ALARMOWY BIULETYN SERWISOWY

Sprawdzenie położenia kulki zaślepiającej w silnikach ROTAX® typ 912 i (wszystkie wersje)

System ATA: 24-20-00 Magneto generator

OBOWIĄZKOWY

Rys. 1
Kulka zaślepiająca w obudowie zapłonu

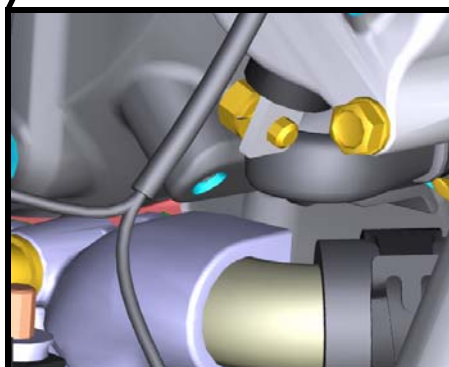
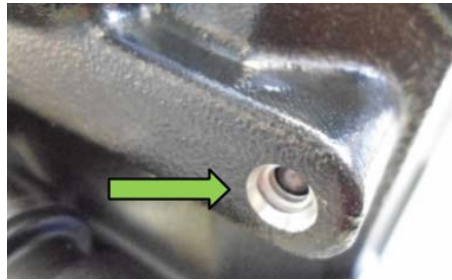
Dożwiadczenie zebrane podczas eksploatacji wskazuje, że w odosobnionych przypadkach kulka zaślepiająca (patrz Rys. 1) nie była dostatecznie wciśnięta do jej prawidłowego położenia w obudowie zapłonu. W rzadkich przypadkach może to prowadzić do wycieku oleju, a w konsekwencji utraty smarowania, co może prowadzić do zatrzymania silnika.

Rys. 2
Zestawienie położenia kulki zaślepiającej

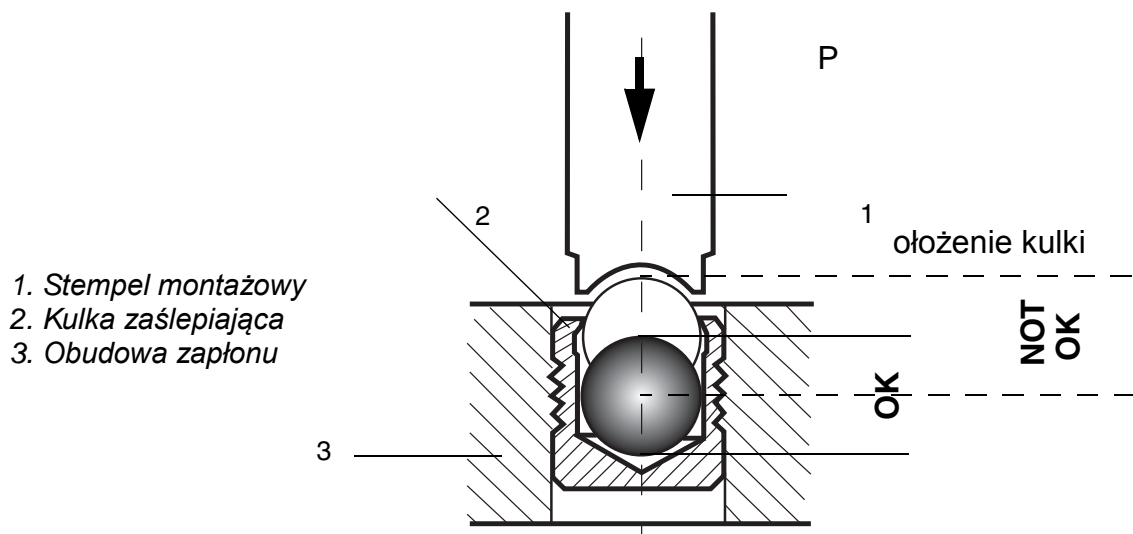
Krok	Procedura
1	Sprawdź położenie kulki zaślepiającej w odnośnym obszarze obudowy zapłonu. Patrz Rys. 2.
2	Kulka zaślepiająca winna być wciśnięta tak, by górna powierzchnia kulki znajdowała się poniżej krawędzi tulejki. Patrz położenie OK. na Rys. 2.
3	Jeżeli zostanie potwierdzone położenie OK., dalsze kroki nie są konieczne. WSKAZÓWKA: Jeśli zostanie stwierdzone położenie NOT OK., patrz sekcja 3.2.
